DIRECCIÓN DE PREVENCIÓN Y ATENCIÓN DE EMERGENCIAS

CONCEPTO TÉCNICO No. CT - 4667

Localidad	2. CHAPINERO
UPZ	88 El Refugio
Barrio	EMAUS
Dirección	CALLE 69 # 4 – 24, 32, 36
CHIP	AAA0089AXYX, AAA0089AXXR y AAA0089AXWF
Información Catastral	Manzana No. 11, Lotes 05, 04 y 03
Fecha de Visita	19 de Enero de 2007
Área (Ha)	0.093
Solicitante	Curaduría Urbana No. 4
Población beneficiada	120 personas aproximadamente
Tipo de Amenaza	Remoción en Masa

Figura No.1 – Localización del Proyecto “CALLE 69 # 4 – 24”, en el Plano Normativo de Amenaza por Remoción en Masa del P.O.T.

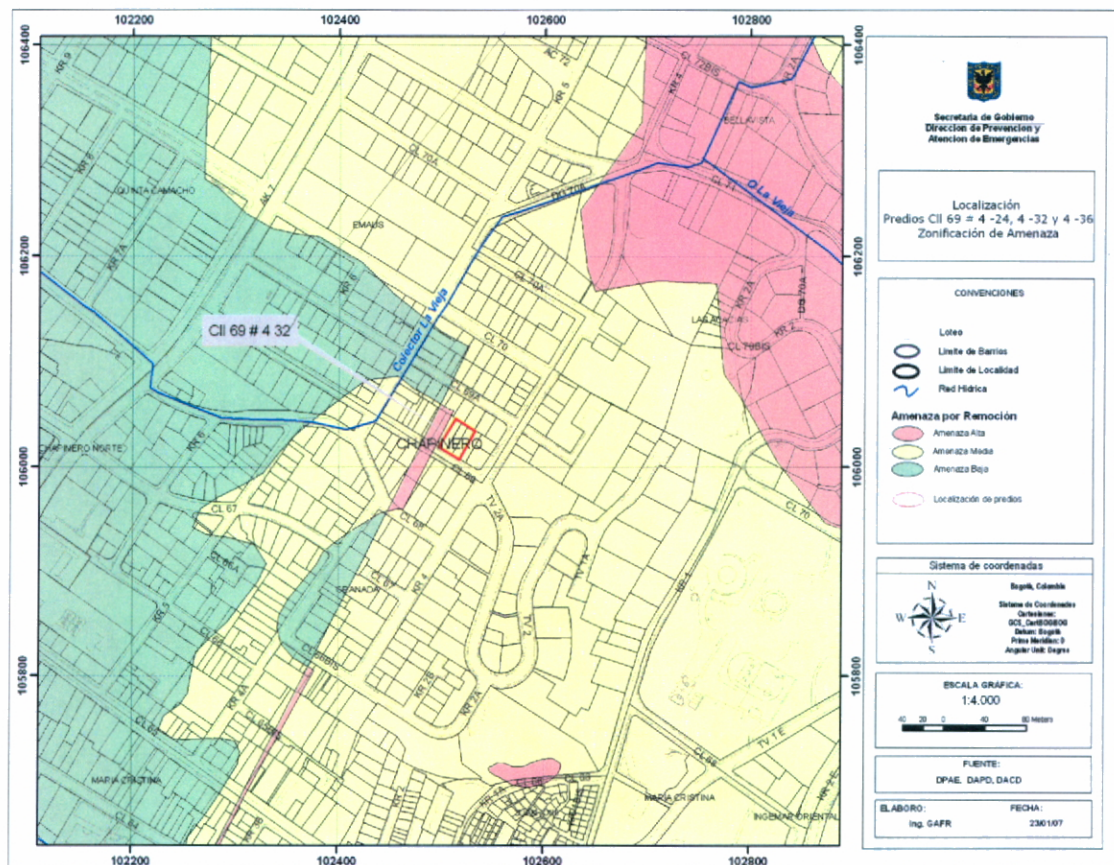
De acuerdo con el plano normativo de Amenaza por remoción en masa del Plan de Ordenamiento Territorial de Bogotá – POT (Decreto 190 de 2004, por el cual se compilan los decretos 619 de 2000 y 469 de 2003), el sector donde se localiza el Proyecto se encuentra en una zona de AMENAZA MEDIA por procesos de remoción en masa (Figura No.1).
